Projekt pn. „**Poprawa efektywności energetycznej obiektów użyteczności publicznej w gminie Dzwola**”
współfinansowany jest ze środków Europejskiego Funduszu Rozwoju Regionalnego w ramach Regionalnego
Programu Operacyjnego Województwa Lubelskiego na lata 2014-2020.

Znak postępowania: **ZP.271.3.2020**

dotyczy: przetargu nieograniczonego pn. „Termomodernizacja budynku Zespołu Szkół w Dzwoli i budynku Zespołu Szkół w Kocudzy”.

- A. Działając na podstawie art. 38 ust. 2 ustawy z dnia 29 stycznia 2004 r. Prawo zamówień publicznych (t. j. Dz. U. z 2019 r., poz. 1843) – dalej „ustawa Pzp”,
Zamawiający: Gmina Dzwola, Dzwola 168, 23-304 Dzwola, przekazuje treść zapytania dotyczącego Specyfikacji Istotnych Warunków Zamówienia (SIWZ), wraz z udzieloną odpowiedzią.

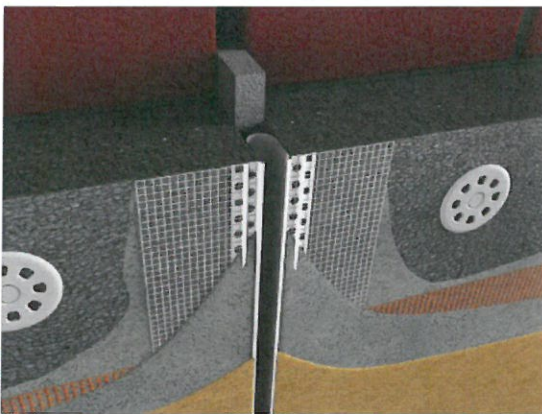
1. Aby wykonać poziomy c.o. zgodnie z projektem trzeba rozebrać **kilkaset metrów kwadratowych** posadzek (z lastryko, płytek gresowych i parkietu) nad kanałami sanitarnymi wraz z podłozami pod posadzki i płytami nadkanałowymi i wykonać je od nowa. Poza tym trzeba rozebrać podłogę sportową w hali sportowej nad kanałami instalacyjnymi i wykonać od nowa. Istniejące kanały są płytkie i „nieprzelazowe” i przykryte „na stałe”, brak realnych włazów i rewizji. Czy w przekryciach nowych kanałów należy przewidzieć wykonanie włazów i rewizji do zaworów. Jeżeli tak to w jakiej ilości i gdzie? W posadzkach z jakich materiałów? **PROSZĘ O SZCZEGUŁOWE WYJAŚNIENIE.** Brak tego zakresu robót w przedmiarach i projekcie. Proszę o uzupełnienie.

Zgodnie z dokumentacją archiwalną i zdjęciami z obiektu kanały są o wymiarach 50x50cm i mają włazy rewizyjne w celu inspekcji instalacji co w mojej ocenie umożliwiało bezproblemową wymianę rurociągów. Jeżeli jest inaczej i uważają Państwo że wymiana instalacji w kanałach przysporzy sporo problemów i dodatkowych kosztów to propozycja jest zmiany prowadzenia poziomów odpowiednio w: Kocudzy nad posadzką i do zabudowy KG kosztem nie demontowania instalacji w kanałach. Dzwoli pod stropem i do zabudowy KG kosztem nie demontowania instalacji w kanałach.

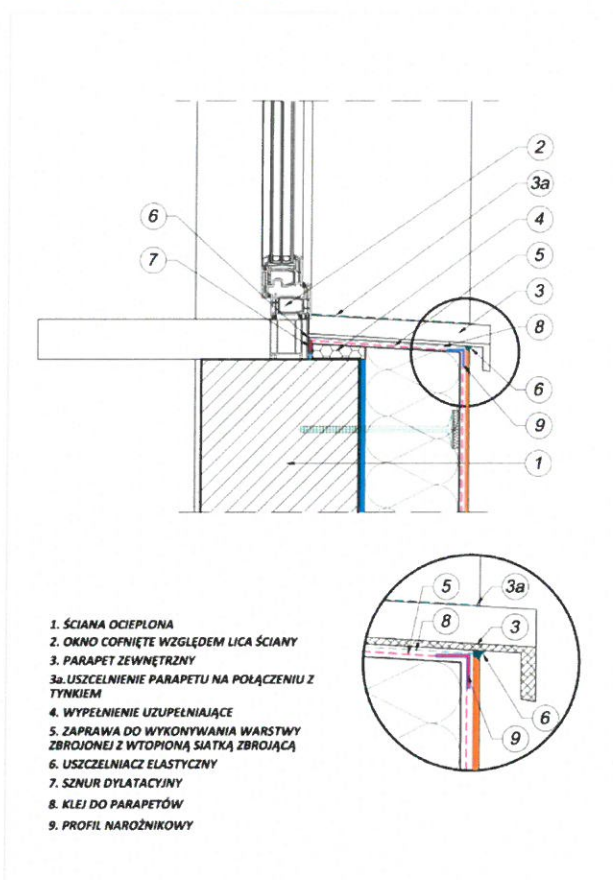
8. Czy w zakres przedmiotu zamówienia wchodzi skucie progów pod parapetami okiennymi aby wykonać prace zgodnie z rysunkiem nr 12? Jaką grubość izolacji pod parapetami należy przewidzieć? Proszę o uzupełnienie przedmiarów.

Należy wykonać wg. rysunku:

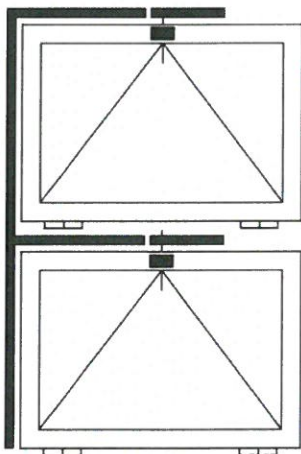
Pyt 2. (Szkoła Kocudza) W oknach hali sportowej jest 336 kwater uchylnych. Naszym zdaniem nie ma sensu montowania uchylów z poziomu podłogi w każdej kwaterze, proponujemy aby dokonać montażu uchylów z poziomu podłogi w jednej kwaterze w każdym oknie

Należy zastosować otwieracze do konstrukcji dwóch okien otwieranych jednocześnie. Każda kwatera ma mieć możliwość uchylenia.
